Stadt Leverkusen

Bebauungsplan Nr. V 39/I „Manfort - IPL-Kita“

Stellungnahmen zur Beteiligung der Öffentlichkeit und Behörden und sonstigen Träger öffentlicher Belange gemäß § 3 Abs. 2 und § 4 Abs. 2 Baugesetzbuch (BauGB) sowie Abwägungsvorschlag der Verwaltung mit Beschlussentwurf

Stand: 05.09.2023

Verdachtspunkt Nr. 360

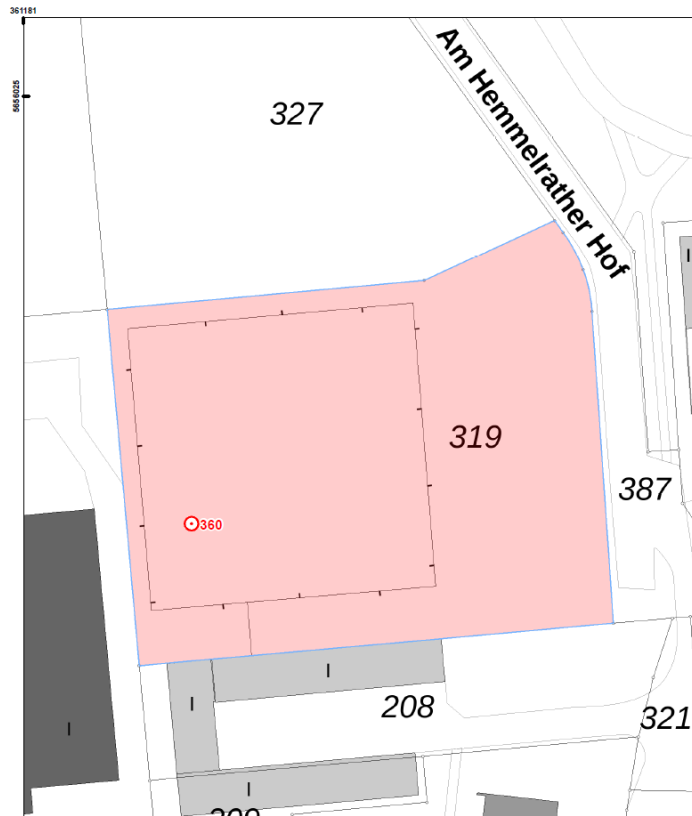
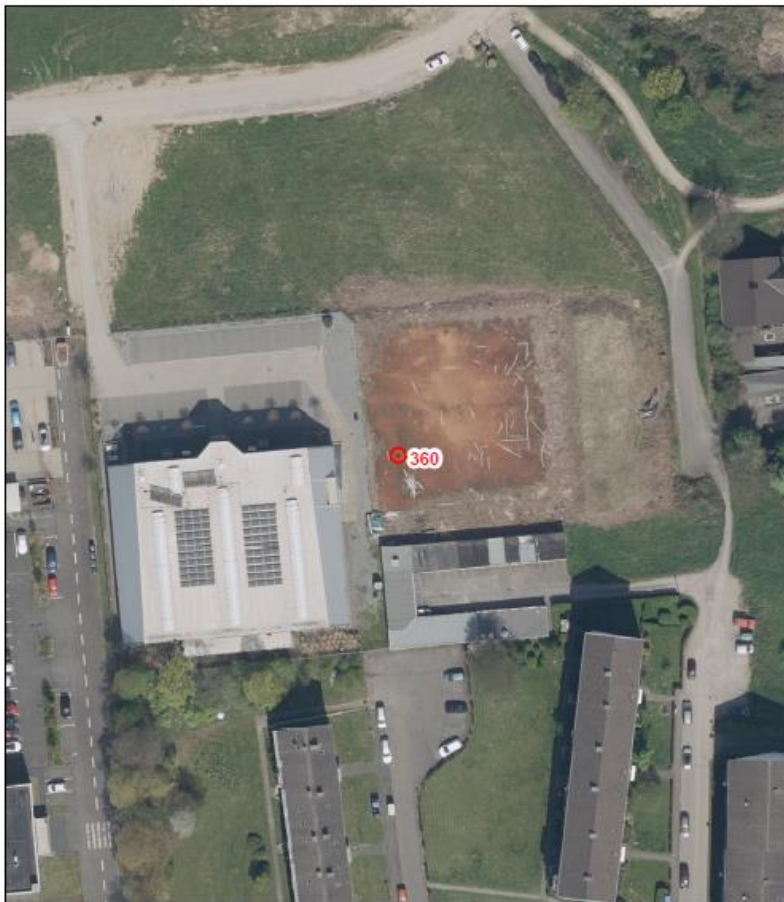
Luftbilder aus den Jahren 1939 - 1945 und andere historische Unterlagen liefern Hinweise auf vermehrte Bombenabwürfe. Insbesondere existiert ein konkreter Verdacht auf Kampfmittel bzw. Militäreinrichtungen des 2. Weltkrieges (Bombenblindgänger). **Ich empfehle eine Überprüfung der zu überbauenden Fläche auf Kampfmittel im ausgewiesenen Bereich der beigefügten Karte sowie des konkreten Verdachtes.** Die Beauftragung der Überprüfung erfolgt über das Formular [Antrag auf Kampfmitteluntersuchung](#) .

Erfolgen Spezialtiefbauarbeiten mit erheblichen mechanischen Belastungen wie Rammarbeiten, Pfahlgründungen, Verbauarbeiten etc. empfehle ich eine Bohrlochdetektion. Beachten Sie in diesem Fall den [Leitfaden](#) auf unserer Internetseite.

Der Kampfmittelverdachtspunkt wird derzeit untersucht und die möglichen vorhandenen Kampfmittel geräumt. Es wurde ein entsprechender Hinweis in den Bebauungsplan aufgenommen.
